OGGETTO: [ID VIP 10309] - Parco agrivoltaico denominato "SEMERARO", della potenza di 26,226 MW e delle relative opere di connessione alla RTN, da realizzarsi nei comuni di Mottola (TA) e Castellaneta (TA).

Istanza per il rilascio del Provvedimento di VIA nell'ambito del PUA ex art. 27 del D.lgs. n. 152/2006 e ss. mm. ii.

Relazione tecnica a supporto dell'istruttoria sul progetto

ID_VIP 10309

Figura 3– Individuazione su ortofoto degli impianti FER ricadenti nel buffer di 1 km dall'impianto (n.9 fotovoltaici esistenti e n.1 in corso di autorizzazione). Non sono presenti impianti eolici all'interno del buffer.

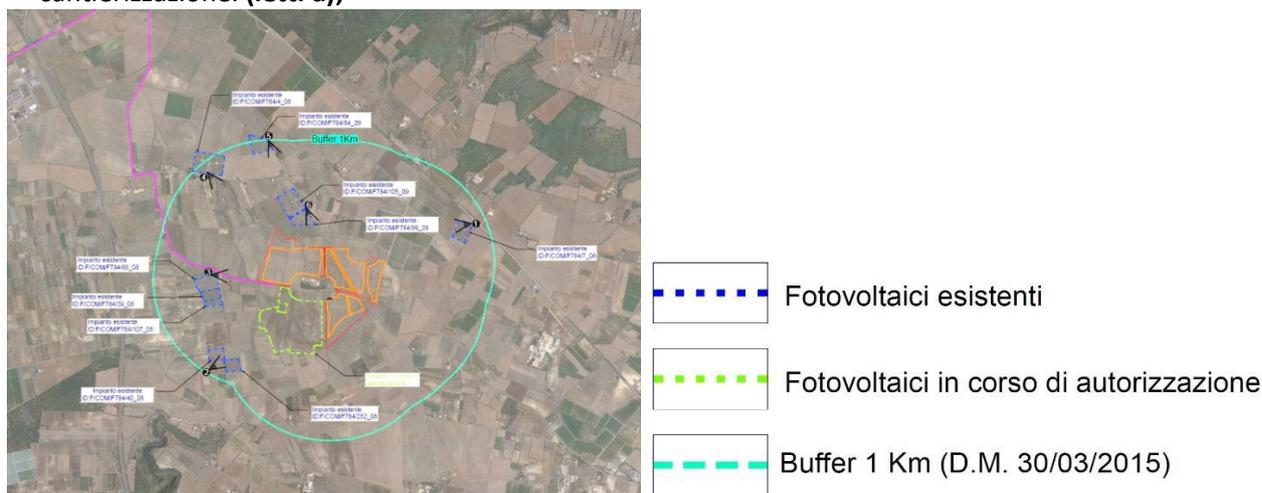
- nell'area interessata **NON sono** già installati impianti della stessa fonte. Nel raggio di 1 km sono stati individuati impianti fotovoltaici attualmente realizzati, sottoposti a iter autorizzativo concluso positivamente, sottoposti a valutazione ambientale chiusa positivamente e impianti FER in fase di cantierizzazione. **(lett. a);**

Figura 9 - Inquadramento generale localizzazione muretti a secco entro buffer su base ortofoto.

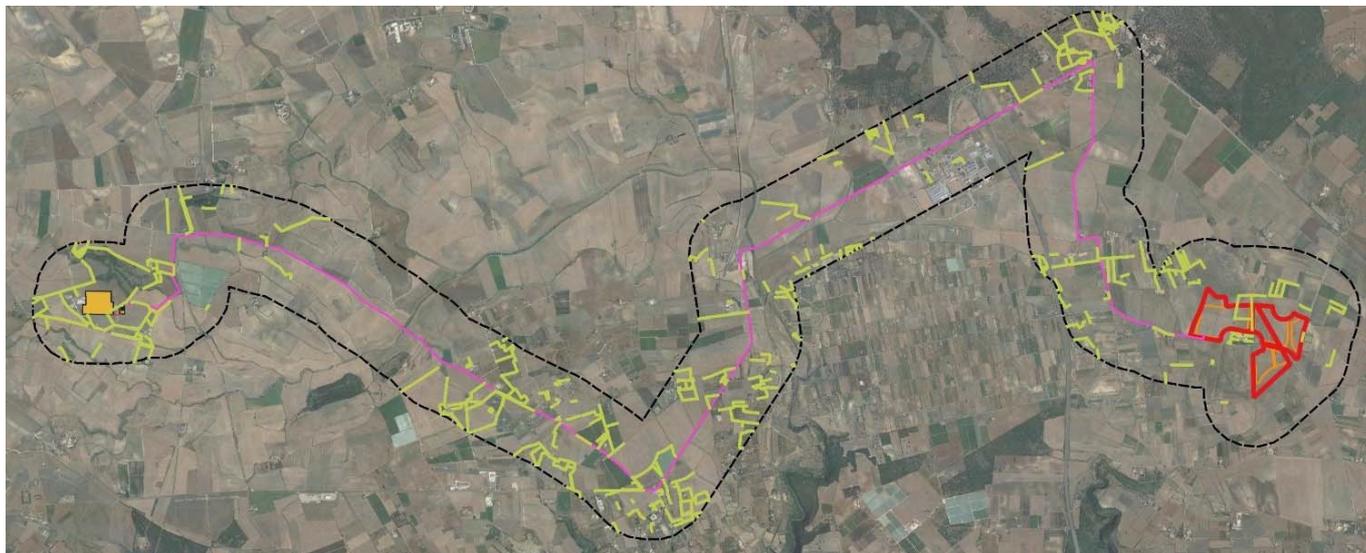
Nell'area interessata dall'impianto, dal cavidotto e dalla stazione di elevazione è stata rinvenuta un'elevata presenza di muretti in pietra locale, elementi caratteristici del paesaggio della campagna pugliese.

Il proponente dichiara che nella costruzione dell'impianto saranno previsti interventi di ripristino del muretto a secco che ricade all'interno dell'area d'impianto e che attualmente risulta discontinuo con zone crollate; asserisce inoltre che sarà necessario, in un paio di punti, aprire dei varchi per permettere la realizzazione della recinzione. Lungo il percorso del cavidotto di connessione, afferma invece, che i muretti presenti non saranno minimamente modificati poiché il cavidotto sarà completamente interrato mediante scavo a sezione obbligata.
